PROGETTO: Comune di Ancona - Lungomare Nord

Realizzazione della scogliera di protezione della linea ferroviaria Bologna-Lecce, interrimento con gli escavi dei fondali marini, rettifica e velocizzazione della linea ferroviaria

RELAZIONE SULLA GESTIONE DEI DRENAGGI

4. Gestione drenaggi acque di falda

Figura 1 - Planimetria tombini di progetto

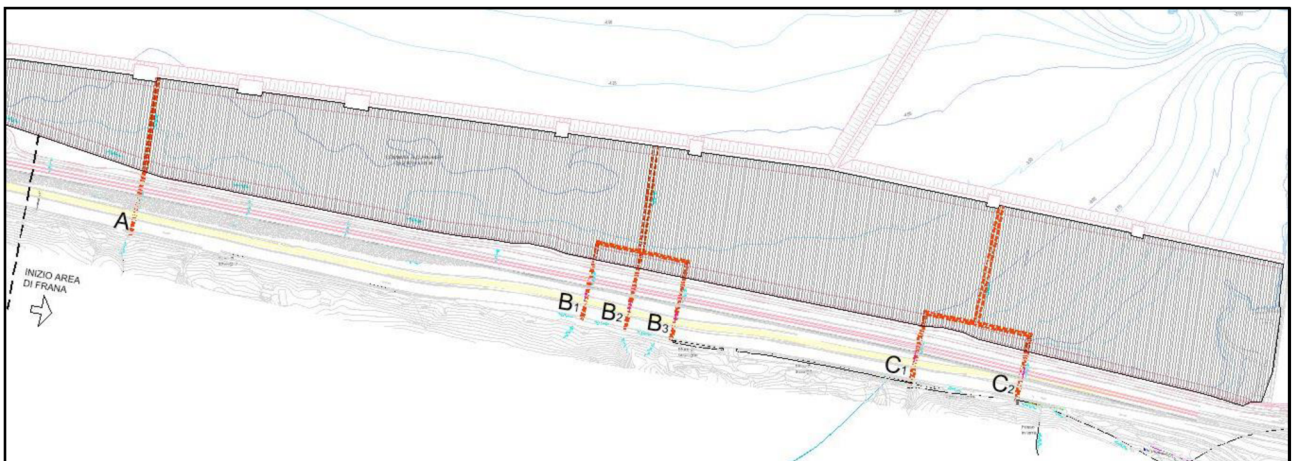
Non è chiaramente comprensibile il funzionamento del sistema di drenaggio delle acque di falda, specialmente in considerazione della ridottissima differenza di quota tra gli attuali tombini di scolo e la rete prevista in progetto. In particolare, non appaiono poi sufficientemente chiariti gli effetti che potrebbero generarsi a monte del nuovo rilevato ferroviario in caso di saturazione di condotte e tombini esistenti e da realizzare. Non è presente la previsione di una pianificazione manutentiva che invece appare necessaria.

In riferimento alla relazione idraulica-idrologica i tombini 8, 11,12,13,15,16 sono stati rinominati rispettivamente come segue: A, B₁, B₂, B₃, C₁ e C₂.

Nella *Tabella 1* sono riassunti, per ogni tombino (nel caso di tombini aventi le stesse caratteristiche geometriche sono stati verificati, a favore di sicurezza, quelli di maggiore lunghezza), i valori del livello idrico all'interno del pozzetto di monte del tombino. I tombini A, B, C sono indicati in *Figura 1 - Planimetria tombini di progetto*.

TOMBINO	LIVELLO IDRICO POZZETTO [m s.l.m.]
A	0,75
B	0,78
C	1,80
